# 川内原子力発電所

## 原子炉施設保安規定変更認可申請について

### 「緊急時対策所（指揮所）と代替緊急時対策所の接続に伴う変更」

2022年 6月 9日  
九州電力株式会社

設備概要

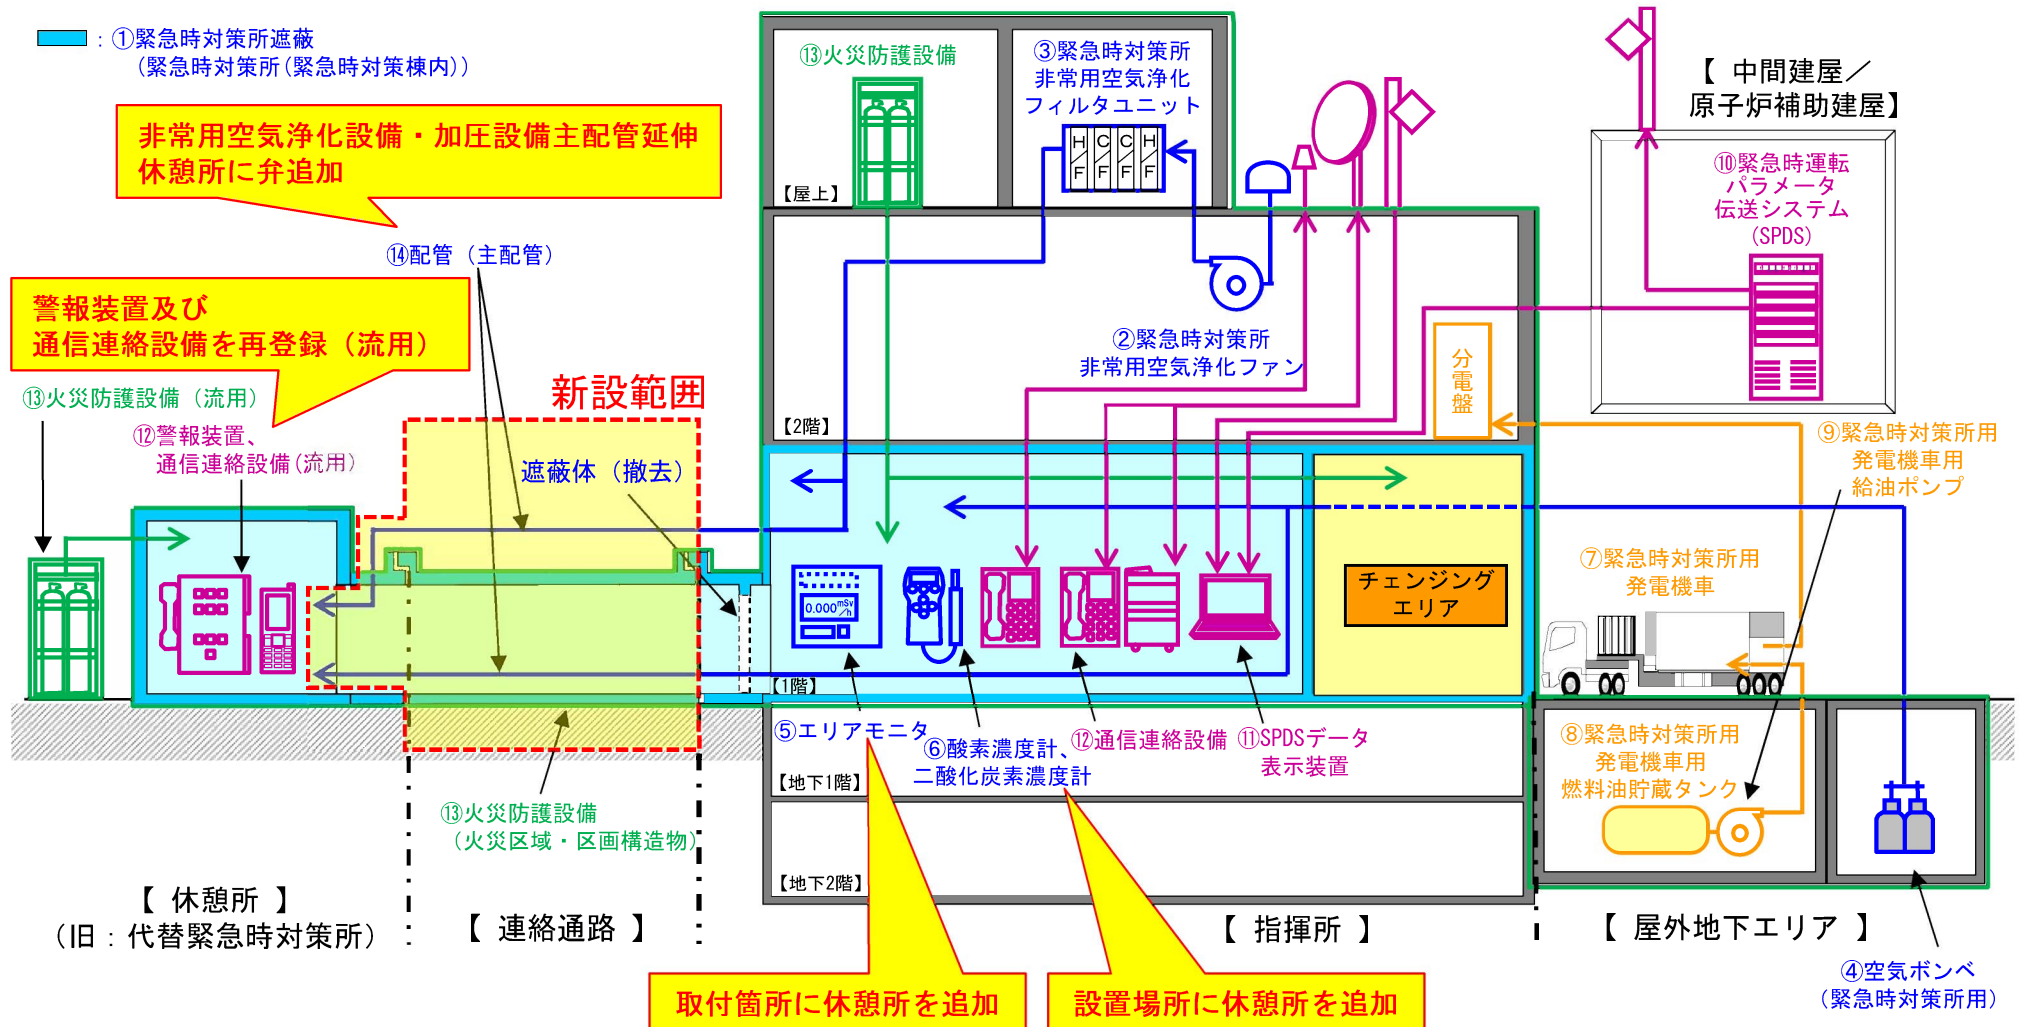
緊急時対策棟の設備概要を以下に示す。連絡通路接続工事に伴い運用が変更となる設備は吹き出しで示す通り。

運用変更の例

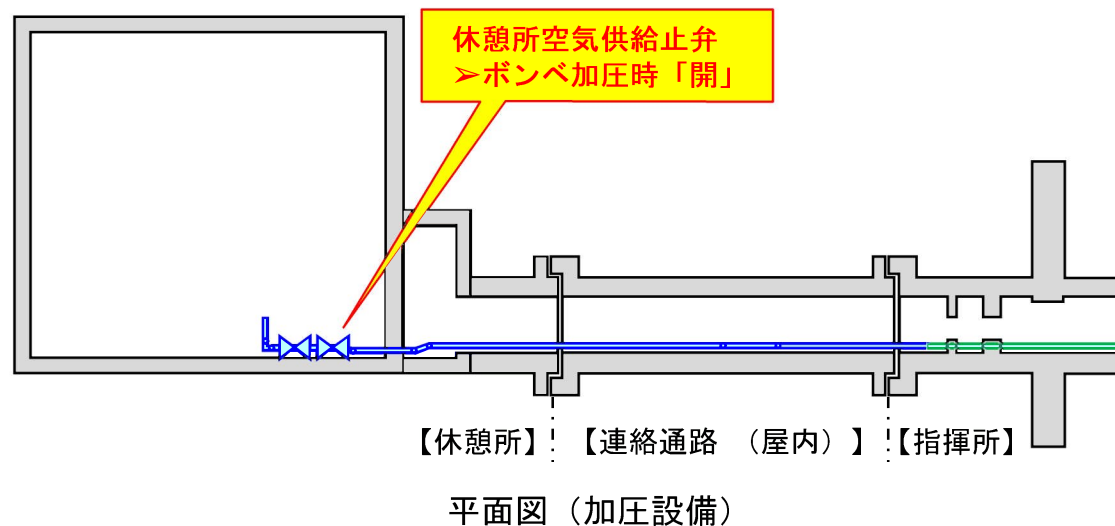
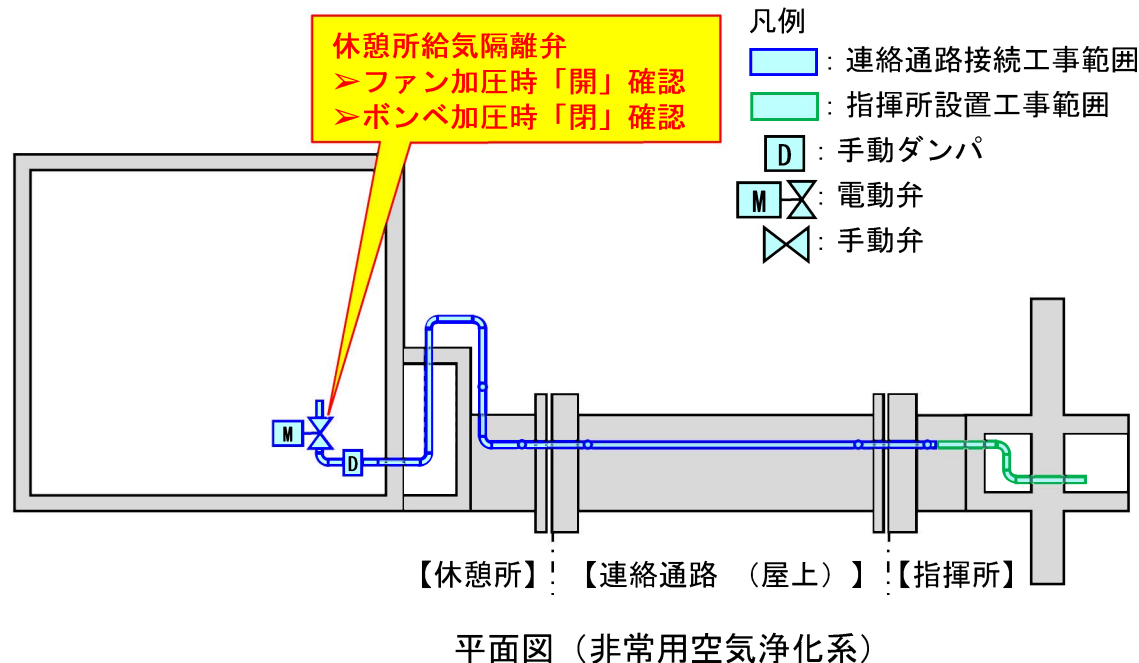
非常用空気浄化設備及び加圧設備については配管の延伸に伴い弁が増設される。本設備の増設により以下の運用変更を社内規定文書に追加する。

- ファン加圧時
  - 休憩所給気隔離弁「開」確認（遠隔操作）
- ポンベ加圧時
  - 休憩所空気供給止弁「開」（手動操作）
  - 休憩所給気隔離弁「閉」確認（遠隔操作）
